建设项目环境影响报告表

项目名称: 唐河宏晟机械设备有限公司年改进 1000 台
(套) 玻璃生产设备建设项目
建设单位(盖章): 唐河宏晟机械设备有限公司

《唐河宏晟机械设备有限公司年改进 1000 台（套）玻璃生产设备建设项目》环评报告修改说明

附图三 唐河县城乡总体规划 (2016-2030)

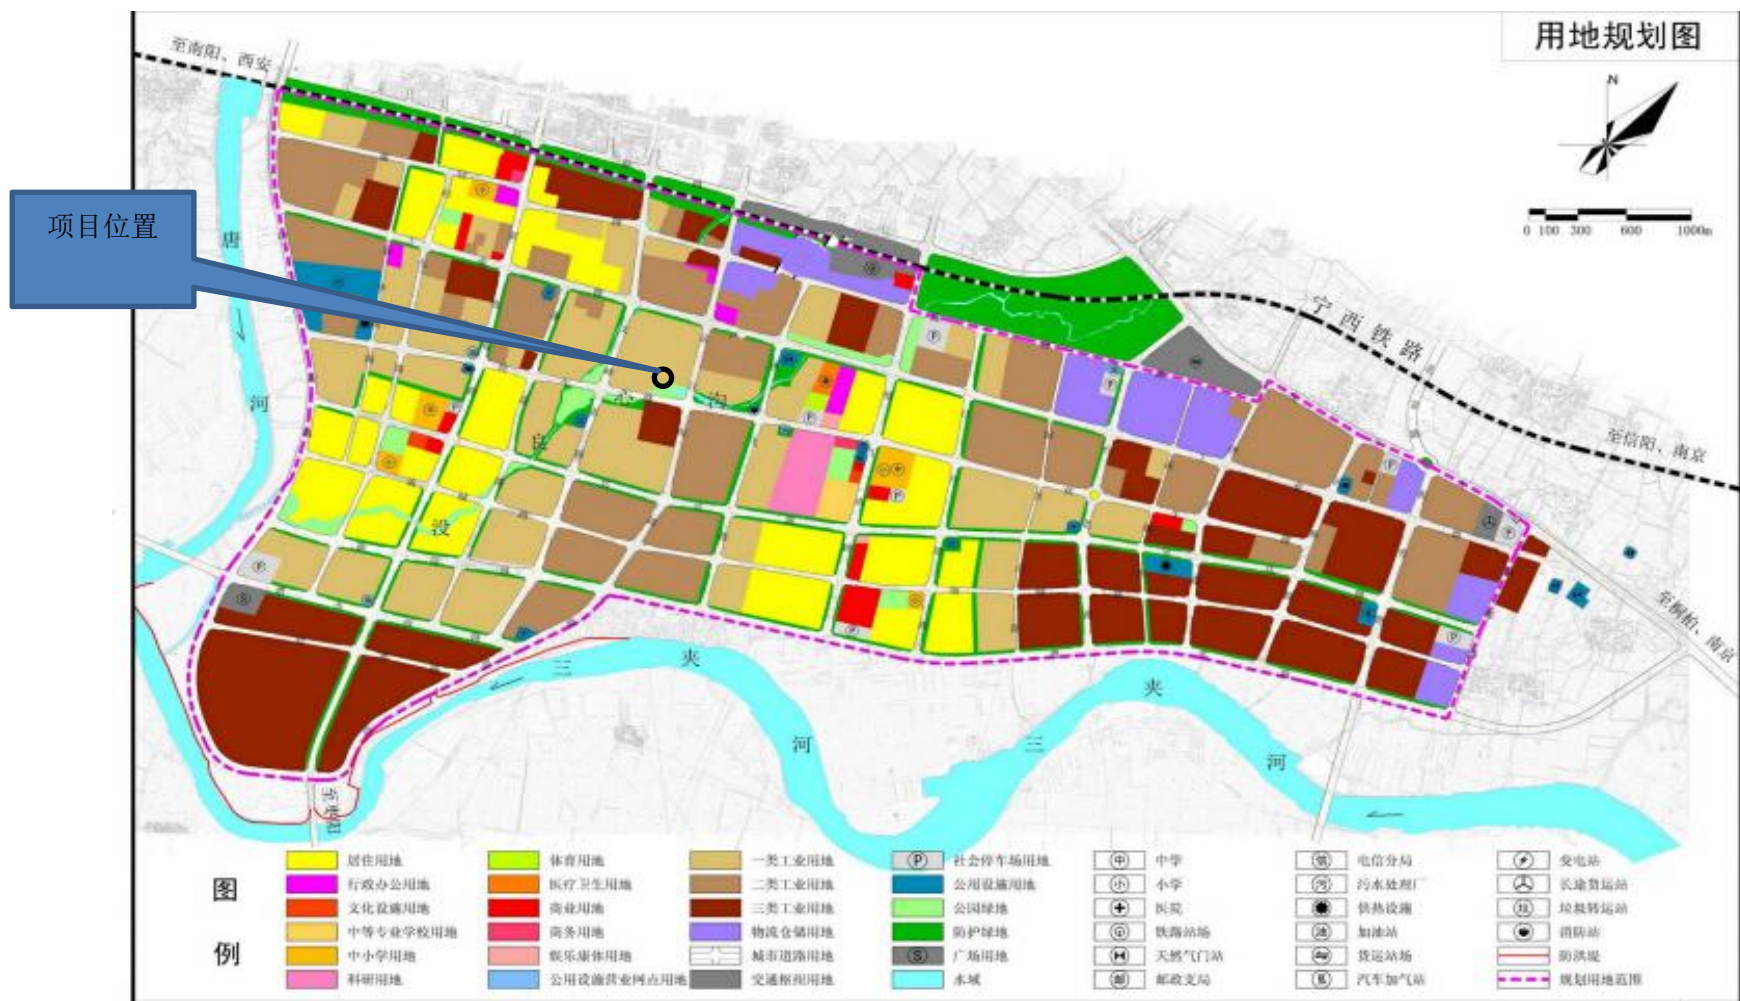
序号	修改意见	修改说明
1	比对唐河城市总体规划和产业集聚区总体规划中关于本项目地块性质（一类、二类），并核实项目性质是否符合相关规划要求	已核实并完善，详见 P13、P15-P16 加下划线部分
2	明确本项目原料情况，何种情况下作为本项目的原料	已修改，详见 P4 加下划线部分
3	餐饮标准执行河南省地方标准《餐饮业油烟污染物排放标准》（DB41/1604-2018）	已修改完善，详见 P33 加下划线部分
4	在工程分析中明确喷漆只喷面漆，不喷底漆	已完善，详见 P24、P34 加下划线部分
5	核实固化剂汇总是否有挥发性有机废气产生	已补充，详见 P4、P34-P44 加下划线部分
6	明确卫生防护距离	已补充明确，详见 P44-P46 加下划线部分
7	细化环保设施投资（是否利用已有）、三同时验收一览表	已完善，详见 P54、P56、P57 加下划线部分
8	其他修改内容	见相关页中下划线部分

本项目选址位于唐河县产业集聚区伏牛路与文峰路交叉口东北角，位于上述规划中“五组团”的产业集聚区组团，该组团是集科研、开发、加工及交易为一体的新型工业园区，本项目所在位置在唐河县产业集聚区内，为机械加工项目，在唐河县城市规划范围内，且该位置用地性质为二类工业用地（见附图三）。二类用地是对居住和公共设施等环境有一定干扰和污染的工业用地，本项目为工业项目，属于制造业，所在位置规划应为二类工业用地，符合《唐河县城总体规划（2016-2030年）》中该位置的用地性质，因此，项目选址符合《唐河县城总体规划（2016-2030年）》的相关要求。
